*Ministero dell' Ambiente  
e della Sicurezza Energetica*

**Parere n. 369 del 20 dicembre 2022**

<b>Progetto:</b>	<p><b>Procedura di valutazione d'impatto ambientale ai sensi dell'art. 23 del D.Lgs 152/2006 e ss.mm.ii.</b></p> <p><b>Progetto di un impianto eolico composto da 8 aerogeneratori della potenza nominale di 6 MW, e della potenza complessiva di 48 MW e delle relative opere di connessione da realizzarsi nei Comuni di Mazara del Vallo e Marsala, in località "Borgo Chitarra", e nei Comuni di Salemi, Castelvetro, Santa Ninfea, e Partanna, in provincia di Trapani, comprensivo di un sistema di accumulo con batterie agli ioni di litio.</b></p> <p><b>ID_VIP: 6021</b></p>
<b>Proponente:</b>	<p><b>Repower Renewables s.p.a.</b></p>

Figura 5 – Impianti autorizzati e in progetto su aereofoto

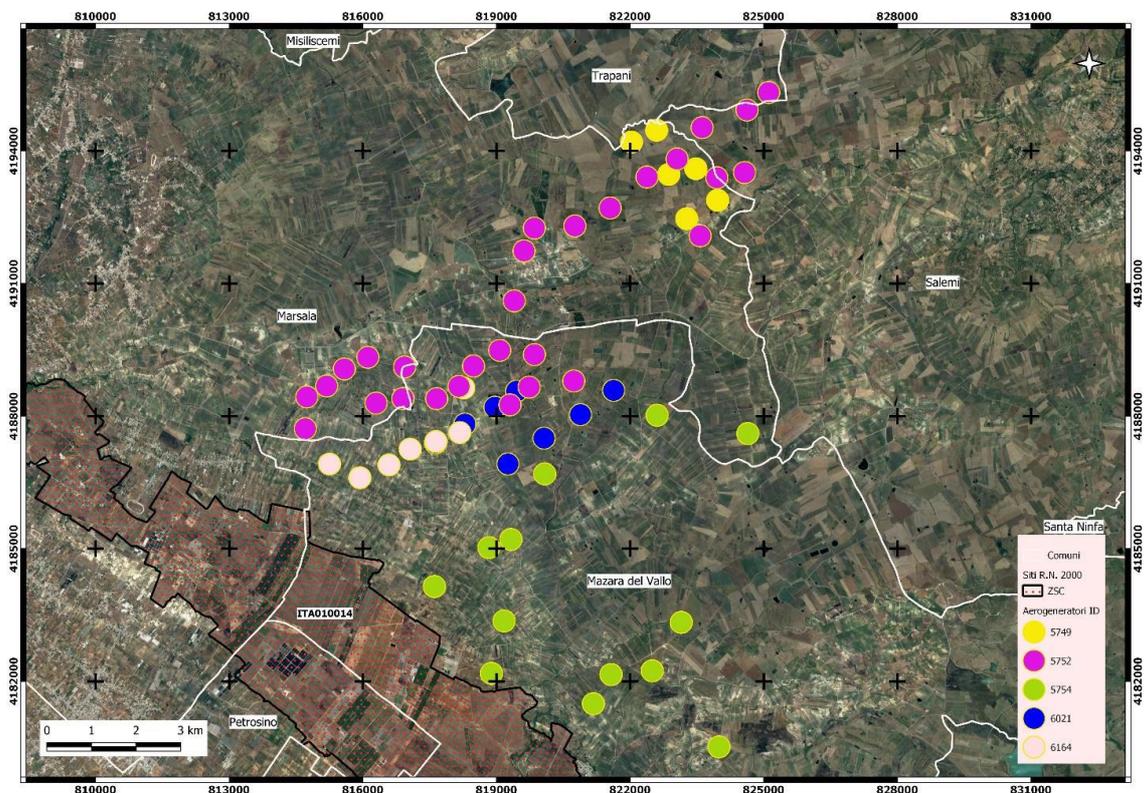
Rispetto in particolare ai progetti 5752 e 5754, antecedenti ed oggetto di valutazione di compatibilità positiva già approvati, si evidenzia una marcata contiguità non adeguatamente affrontata.

Figura 6 – Collocazione impianto rispetto a Rete Natura 2000, corridoi ecologici e rotte migratorie

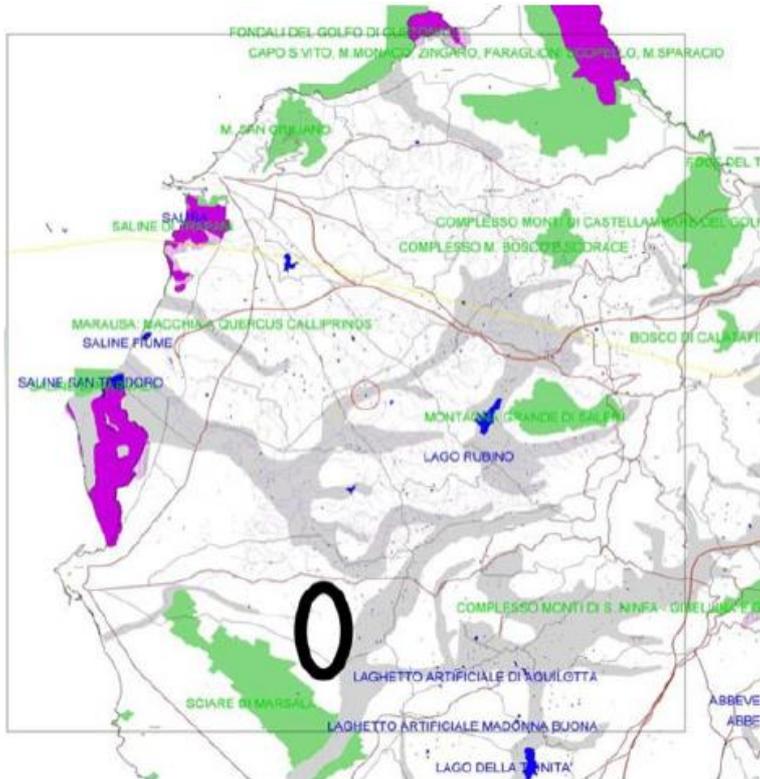
Il proponente conclude che quanto agli aspetti Fauna, chiroterri e avifauna dell’area di progetto “date le caratteristiche ambientali del sito d’impianto, data la distanza dai siti di tutela, data le caratteristiche dimensionali degli aerogeneratori e le interdistanze tra le turbine, l’impatto del progetto in studio sulla componente faunistica, ed in particolare, avifauna e chiroterrofauna, risulta trascurabile” (SIA, par. 3.6.2 e 3.6.3, pagg. 15 e 16), e appunto che “l’impatto sull’avifauna della centrale eolica in questione può essere considerato pressochè nullo in quanto l’area occupata è minima e soprattutto perchè la localizzazione dell’area ricade al di fuori delle probabili rotte migratorie dell’avifauna» (Studio naturalistico-VINCA, par. 9.6 pagg. 107-121), come anche che “il potenziale rischio di collisione contro i rotori durante la fase di esercizio, delle specie di chiroterri che potenzialmente frequentano le aree boschive sopraccitate ma comunque assenti, risulta trascurabile, in quanto l’interdistanza tra gli aerogeneratori di progetto risulta non critica, le caratteristiche degli aerogeneratori di progetto mitigano il potenziale impatto da collisione (numero basso dei giri a minuto degli aerogeneratori di progetto che li rende maggiormente percettibili da parte della chiroterrofauna e facilmente evitabili), la bassa emissione acustica degli aerogeneratori di progetto riduce l’impatto indiretto, e la fascia di territorio presente tra gli aerogeneratori di progetto e quelli esistenti, approvati e in iter autorizzativo, ha una larghezza che risulta sufficiente al volo indisturbato”. (Studio naturalistico-VINCA, par. 9.7 pag. 120-121) e infine, sulla base di 8 visite diurne e 2 notturne effettuate su 16 punti di osservazione e 3 transetti (tot. 20 Km), il Proponente conclude l’analisi
